SAINT-PIERRE-QUIBERON (56)

Modification simplifiée n°1 du plan local d'urbanisme

Notice de présentation

2024

Extrait du règlement graphique du PLU en vigueur au 5 juillet 2023

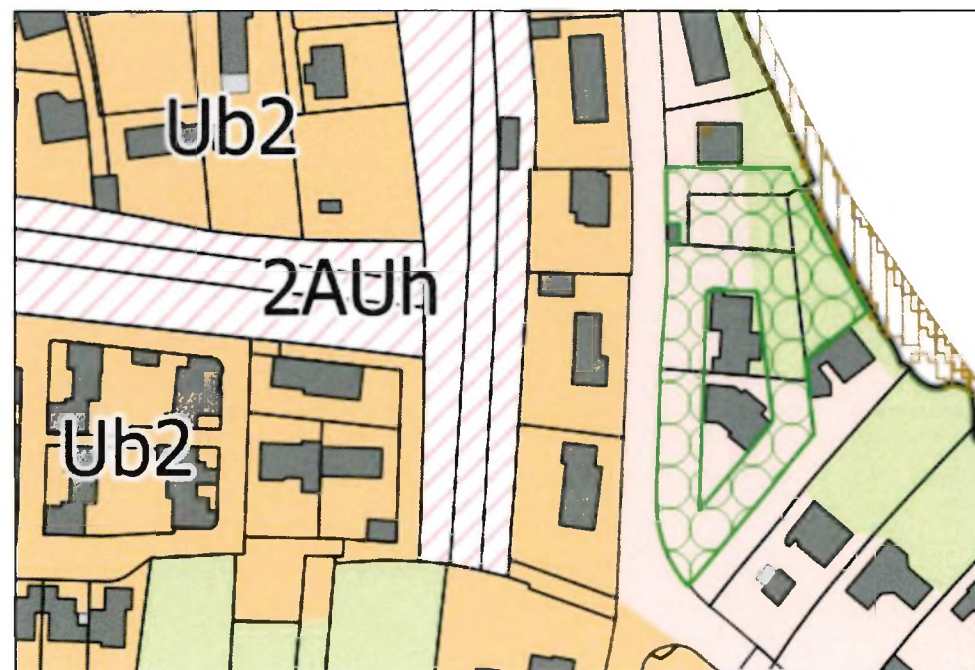
Erreur à corriger : Ensemble de parcelles classé en Espace Boisé Classé au titre de l'article L113-1 du code de l'urbanisme à supprimer. Cet EBC ne figure pas au PLU en vigueur au 22 juin 2017 mais est présent au PLU en vigueur suite à la modification n°1 approuvée le 5 juillet 2023.

Pourtant, la modification n°1 du PLU ne comprend pas l'ajout d'un EBC à cet endroit. L'erreur vient du fait que le polygone correspondant figurait dans les données cartographiques du plan de zonage, mais qu'à aucun moment de la procédure de modification n°1 le fait qu'il apparaisse sur les plans n'ait été remarqué.

Il convient donc de corriger cette erreur, qui grève des terrains déjà bâtis.
